改善箇所説明図

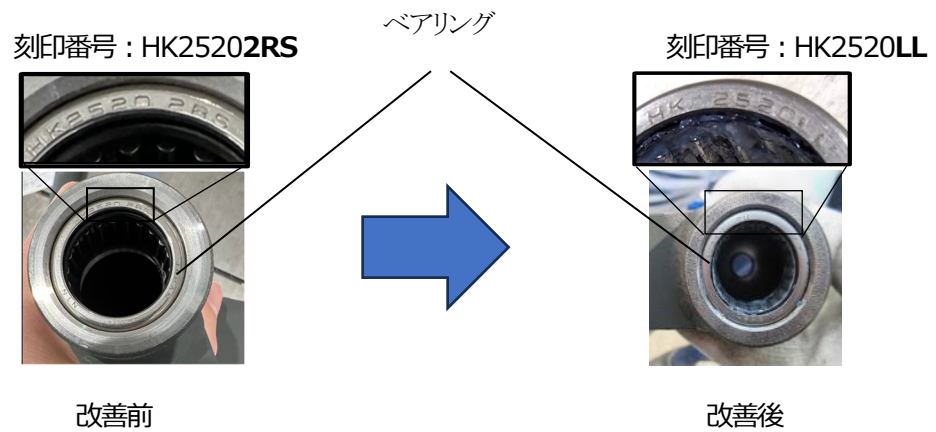
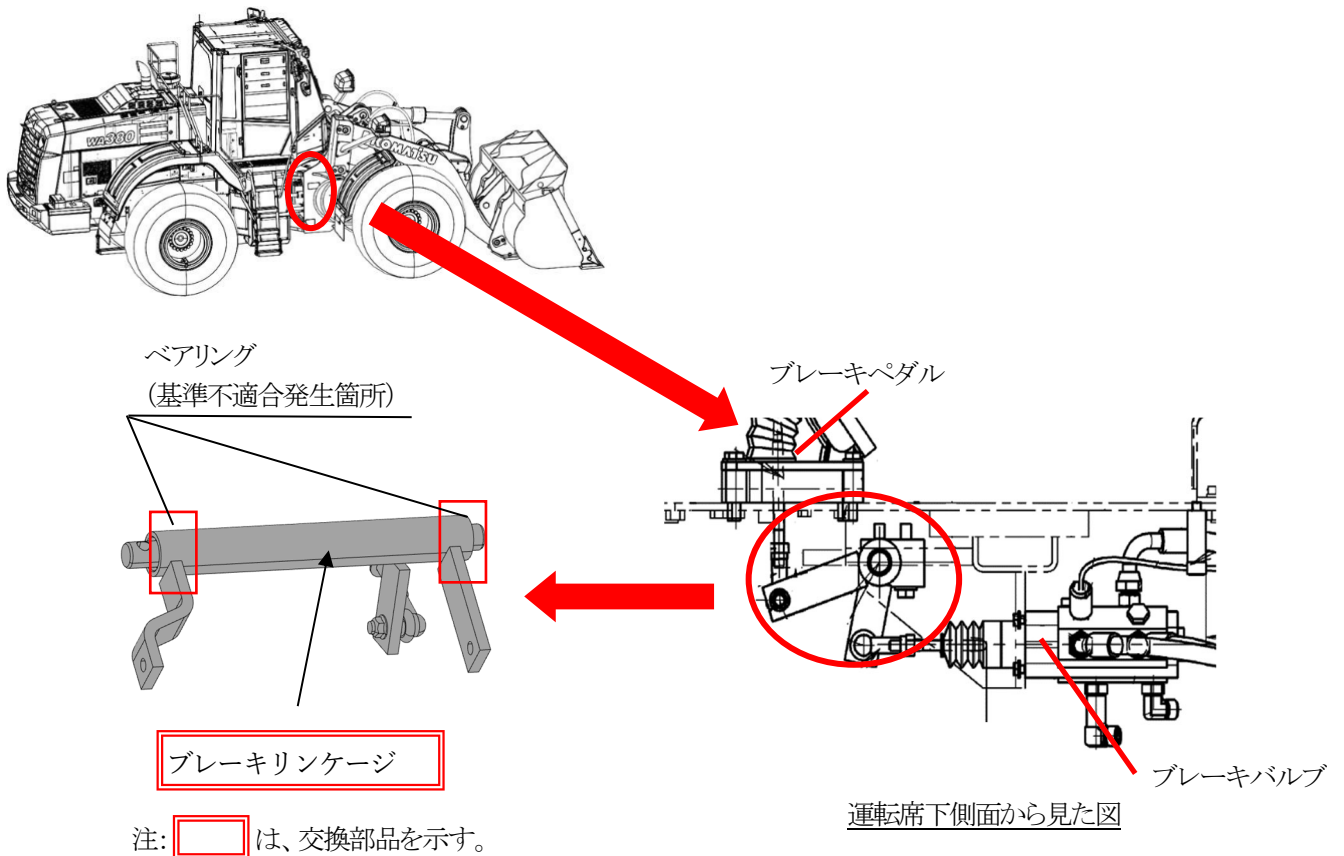
ショベル・ローダにおいて、ブレーキリンケージのベアリングに正規品と異なるものを組付けたものがある。そのためブレーキ操作を繰り返すとベアリングが固着してブレーキリンケージが動きにくくなり、最悪の場合、制動距離が増加するまたはブレーキを引かずおそれがある。

全車両、正規のベアリングを装着したブレーキリンケージに交換する。

識別：キャブ内のヒューズボックスカバーの裏面に緑のペイントを塗布する。
